Opinia Nr 005154

z wyników przeprowadzonych oględzin - ekspertyzy urządzeń grzewczo-kominowych

w budynku przy ul. *Polnizza* nr *5/8* w *Walcbrzychu*
dotycząca urządzeń grzewczo-kominowych używanych przez *MKB Sp. z o.o.*
Boh - Podgórne

1. Wskazania przewodu kominowego i usytuowania miejsca na podłączenie *przeł. grzewczy*
2. Ustalenia prawidłowości podłączenia
3. Ustalenia przyczyn wadliwego działania urządzeń

Opina 05154-

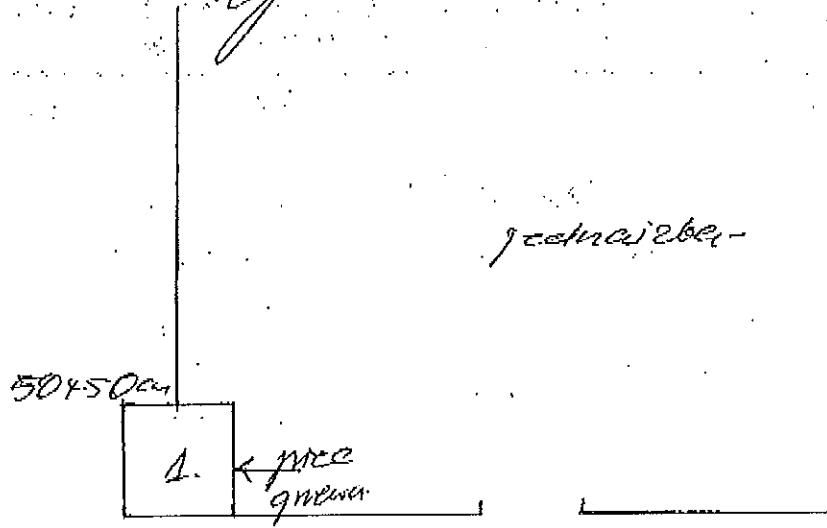
Przeł. grzewczy, może być podłączony do
przewodu nr 1 o wym. 50x50 cm.
Należy wykonać wykonanie wg projektu.
Należy: przeprowadzić dopływ powietrza z zewnętrz.
